改善箇所説明図①

改善の内容

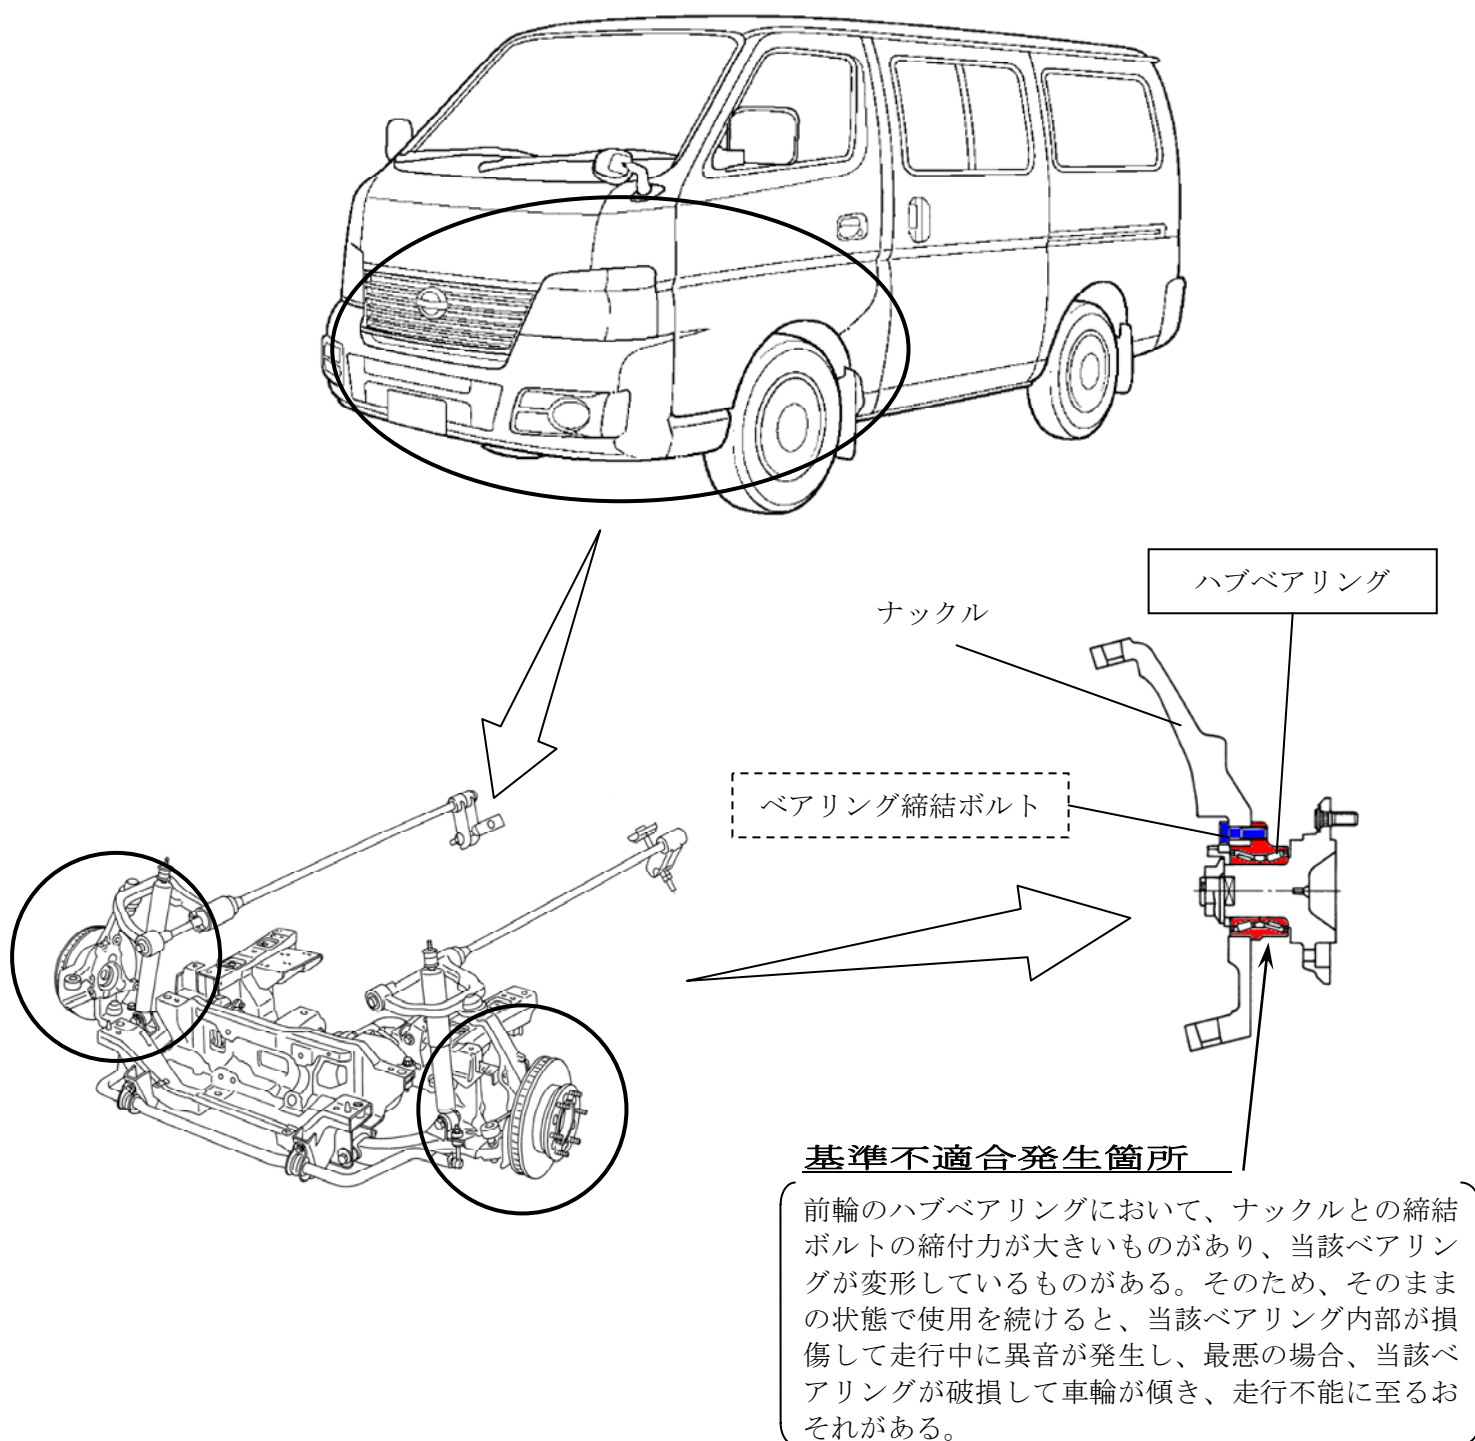
全車両、ベアリングのがたを点検し、がたが交換基準より大きいものは、当該ベアリングを新品と交換し締結ボルトを適切な締付力で組付ける。がたが交換基準内のものは、締結ボルトを適切な締付力で再組付けする。

識別：銀色のシールをモデルナンバープレートの右横に貼り付ける。

改善箇所説明図②

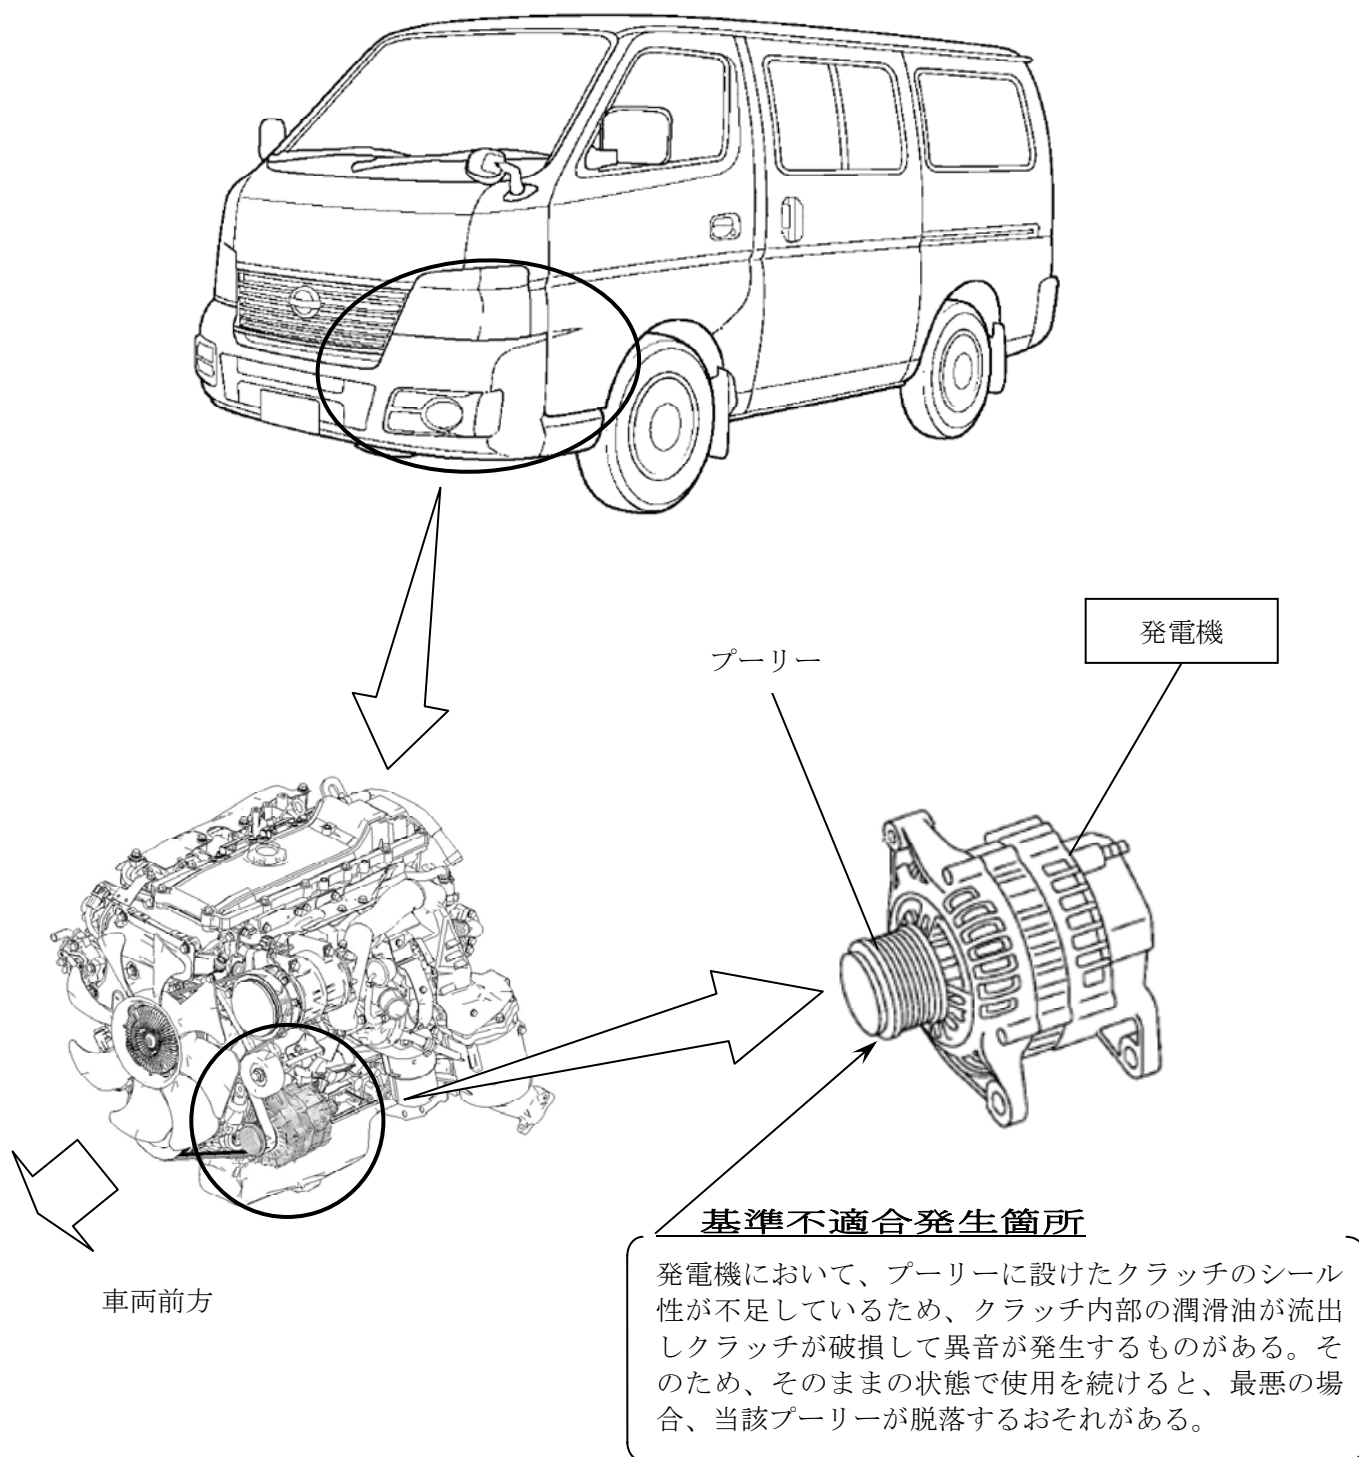
全車両、当該発電機の製造メーカーを確認し、対象の場合は対策品と交換する。

識別：銀色のシールをモデルナンバープレートに貼り付ける。

改善箇所説明図③

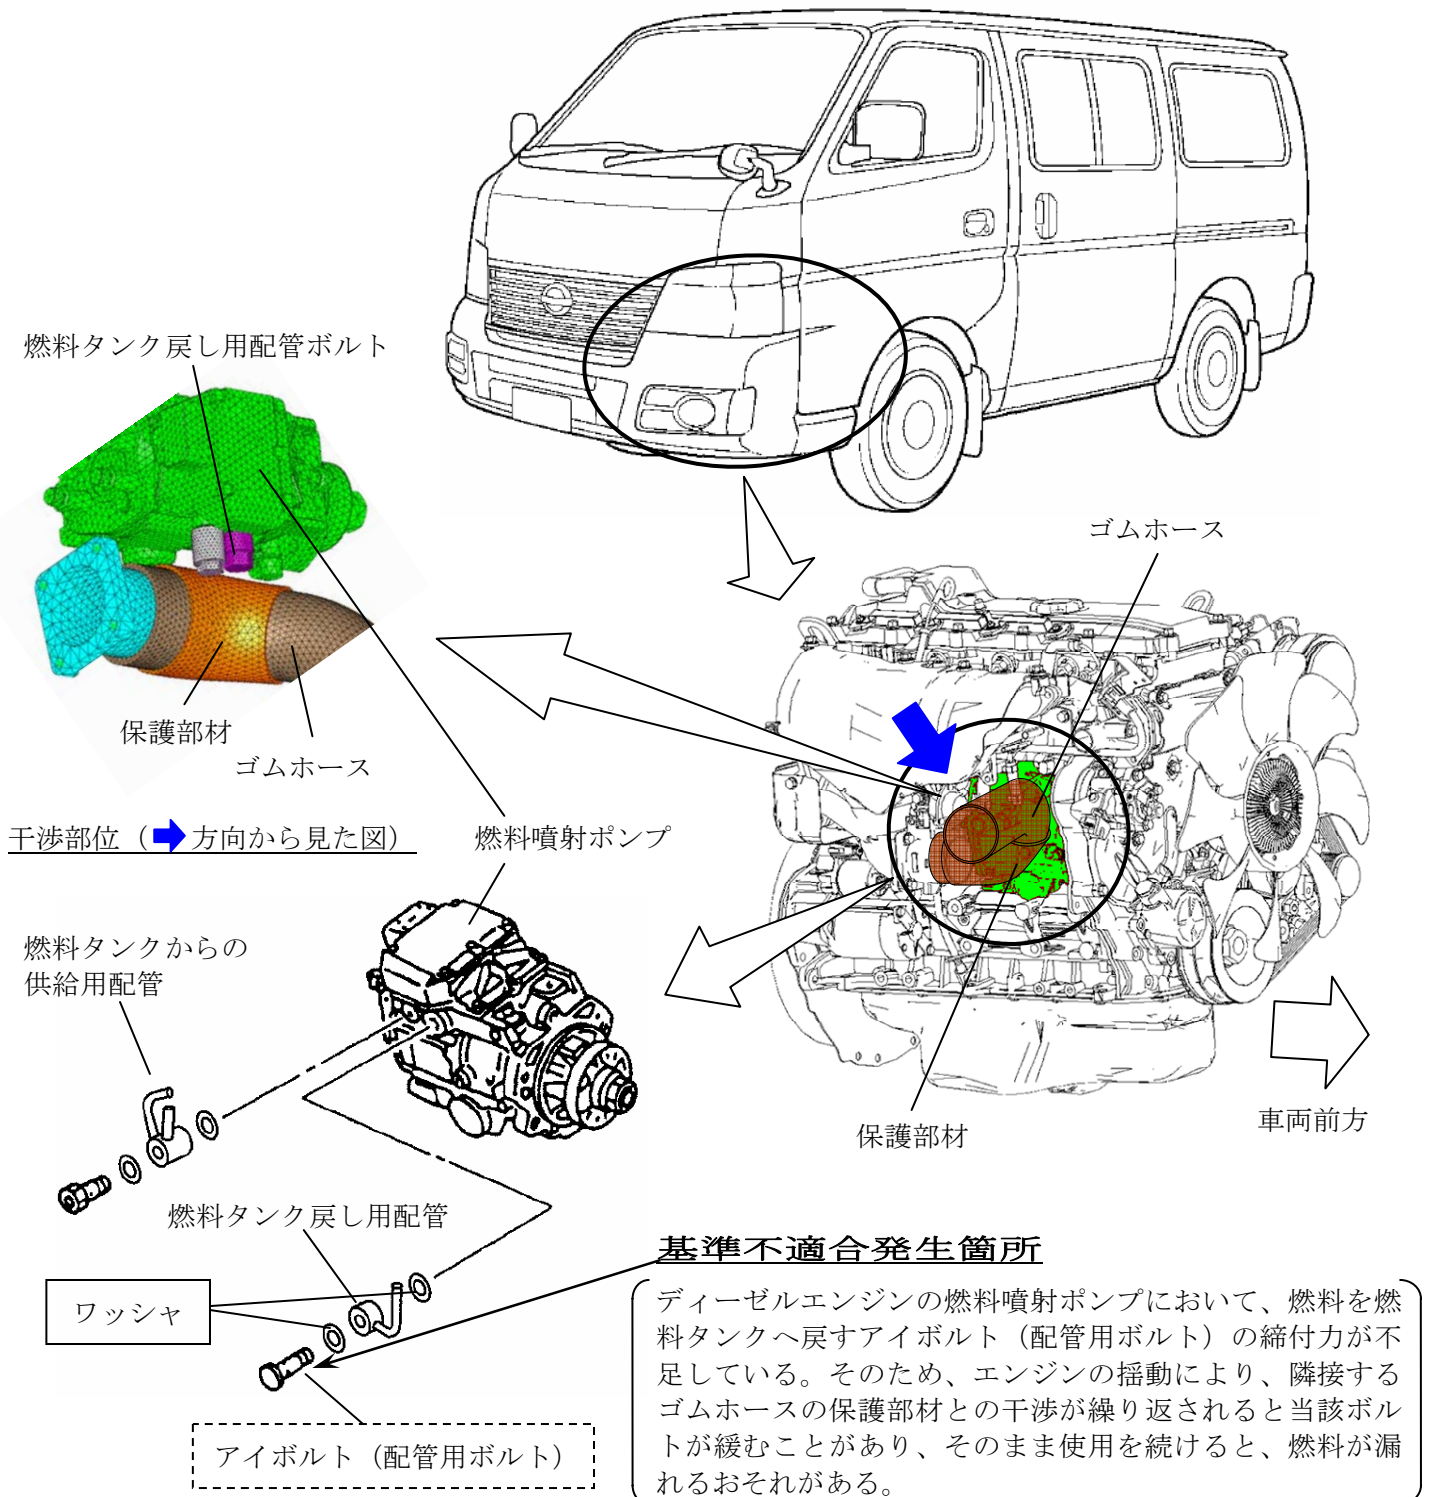
全車両、当該部からの燃料漏れの有無を点検し、漏れがない場合、当該ボルトを適切な締付力で増し締めする。漏れがあるものは、締結部のワッシャを新品と交換し、当該ボルトを適切な締付力で組付ける。

識別：銀色のシールをモデルナンバープレートの右横に貼り付ける。
